**Avis délibéré de la mission régionale d'autorité environnementale
sur l'aménagement du domaine skiable des 2 Alpes - Réhabilita-
tion du télésiège Dôme sud par la SATA Group sur la commune de
Saint-Christophe-en-Oisans (38)**

Avis n° 2022-ARA-AP-1418

Avis délibéré le 25 octobre 2022

Figure 1: Opérations du projet d'aménagement du domaine skiable des 2 Alpes à dix ans – Source : étude d'impact

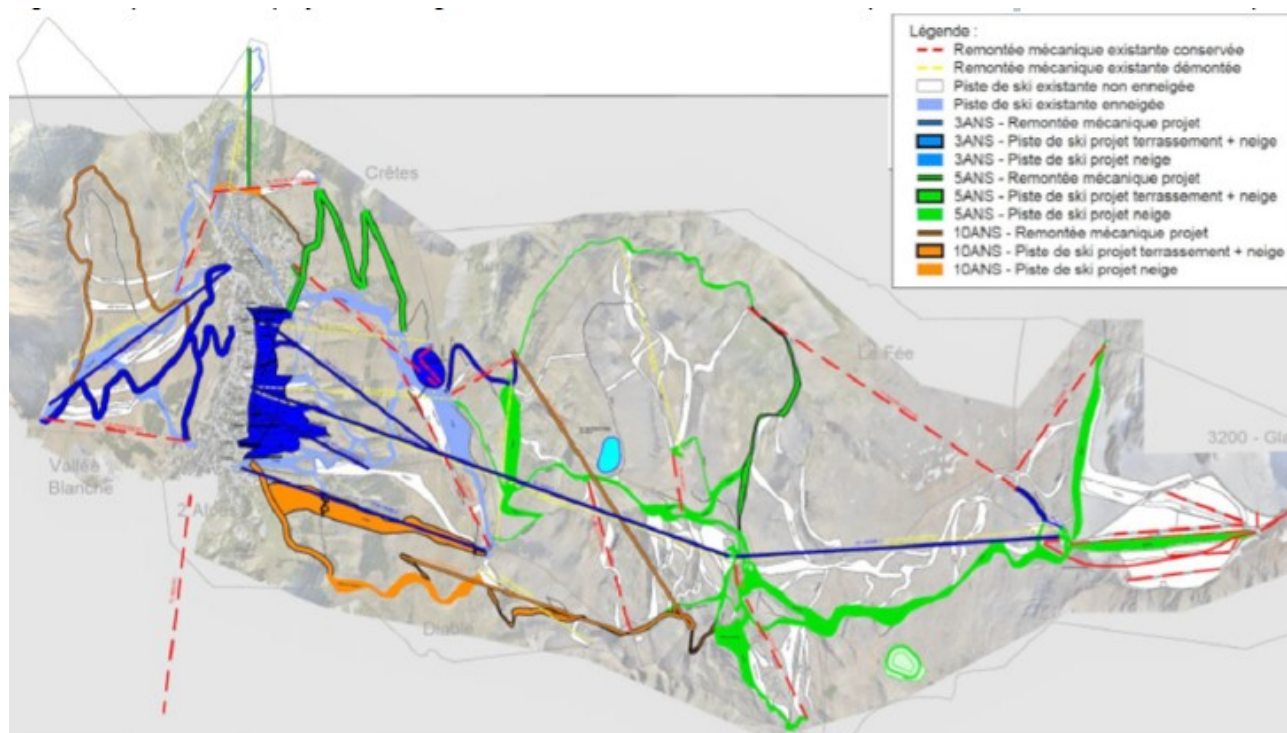
Un nombre conséquent d'opérations a déjà été réalisé sur le domaine skiable. Une carte des futurs investissements et projets envisagés à dix ans pour le développement du domaine skiable des 2 Alpes³ est insérée au dossier (cf. Figure 1).

L'Autorité environnementale recommande de justifier ou reconsidérer le périmètre du projet, au regard des opérations prévues dans le secteur du glacier, de celles inscrites dans le contrat de délégation de la SATA et plus largement du schéma de développement de la station.

Figure 3: Simulations en 2050 des durées d'enneigement - Source : étude d'impact

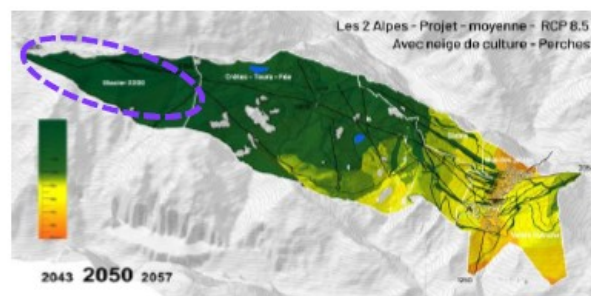
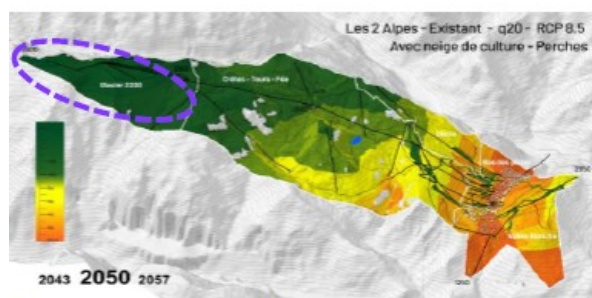
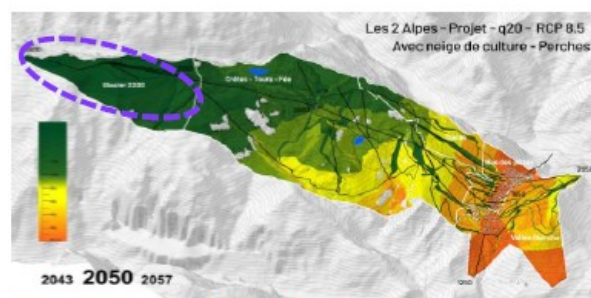
En termes d'enneigement naturel, le secteur glacier reste peu sensible à l'Horizon 2050 selon les simulations de l'outil de modélisation Climsnow²³, cf Figure 3. Au vu de l'usage du glacier en de-

hors des périodes les plus fraîches (en été et à la Toussaint), des simulations auraient été nécessaires sur ces périodes, dont des simulations relatives à l'évolution du glacier²⁴.

Toutefois, l'étude sur la vulnérabilité Climsnow ne concerne a priori que la saison hivernale alors que le projet concerne le ski d'été. L'étude d'impact n'aborde pas de situations telles que celle rencontrée à l'été 2022 avec la fermeture du secteur du glacier et du domaine skiable parce que les conditions nécessaires de sécurité n'étaient pas réunies. Étaient en cause, en particulier, l'instabilité rocheuse et les risques de chutes de blocs et de mouvements de terrain, ainsi que la fonte et les infiltrations à hauteur du funiculaire. Le dossier ne comporte pas de démonstration convaincante que le changement climatique n'aura pas d'impact sur la possibilité de skier l'été. Si le dossier précise que le secteur d'implantation de l'installation n'est pas concerné par les chutes de blocs et mouvements de terrain, avec de faibles pentes, l'analyse est à effectuer à l'échelle du domaine skiable estival et donc du secteur du glacier. Des précisions sur les fondations des installations et leur vulnérabilité à la fonte seront nécessaires.

L'Autorité environnementale recommande d'approfondir l'étude de la vulnérabilité du projet au changement climatique en précisant les effets attendus sur la skiabilité du secteur glacier l'été.

Figure 4: Plan de circulation des engins de chantier et d'entretien et périmètres de captage d'eau potable - source : étude d'impact

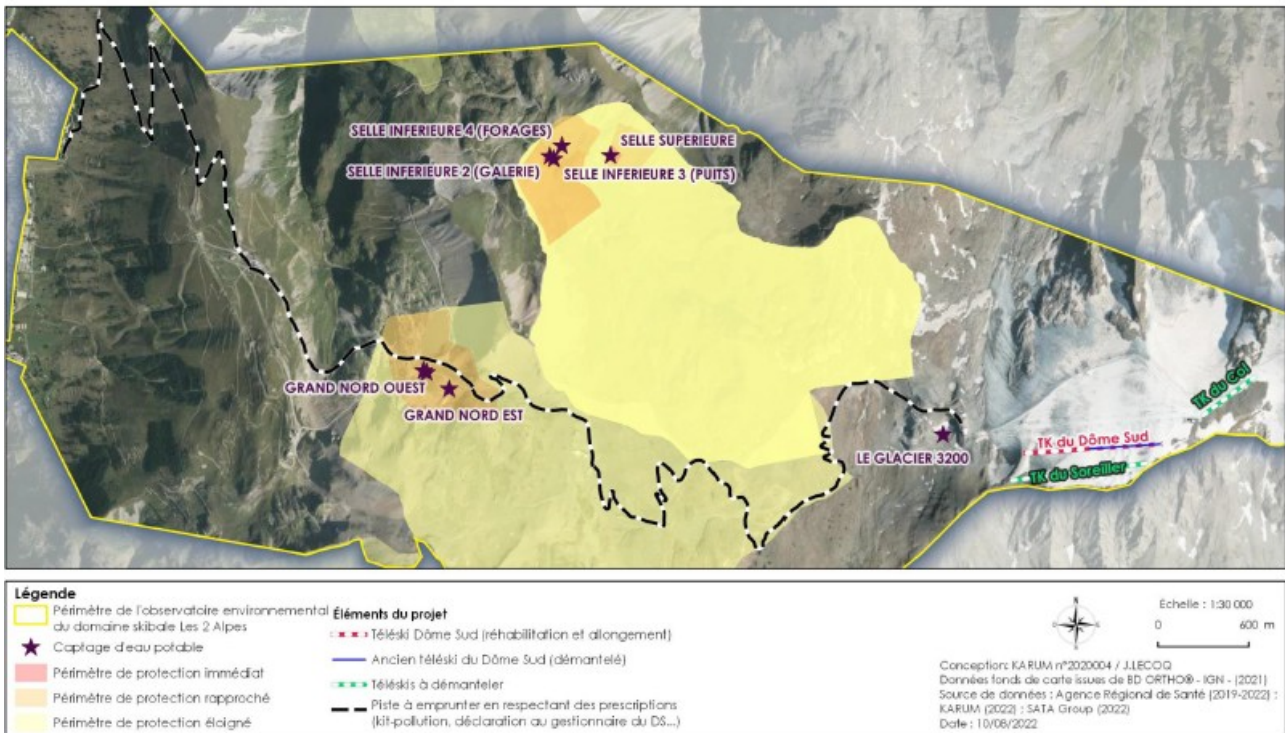
Les accès au chantier supposent de traverser des zones de captage d'eau potable (nappe du Grand Nord). Un risque de pollution accidentelle par les engins de chantier traversant ces périmètres existe. Une mesure d'évitement de l'impact est prise à travers la mise en place d'un plan de circulation des engins de chantier (ME2). Des prescriptions particulières y sont prévues, en lien avec les arrêtés en vigueur au moment de la réalisation des travaux. Une barrière a été installée sur l'une des pistes menant à plus de 2 300 m d'altitude, au niveau de la gare aval du télésiège de
